改善箇所説明図

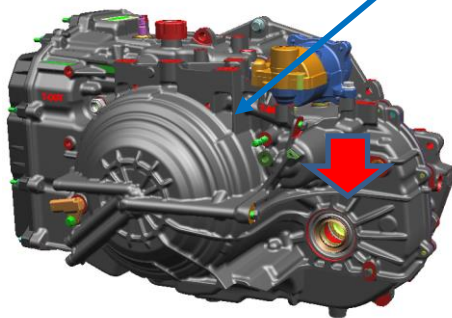
トランスミッション内部のデファレンシャルサンギアの製造不良によりスプライン加工部に不適切な寸法のものがある。この状態で使い続けると、左ドライブシャフトのインボードジョイントとデファレンシャルサンギアの嵌合が外れることがある。そのため、走行安定性が損なわれ、走行不能に至るおそれがある。

全車両、デファレンシャルサンギアを交換する。また、ドライブシャフトを点検し損傷がある場合は交換する。

運転席側 A ピラー(下側ドアヒンジの下)に赤色ペイントを塗布する。
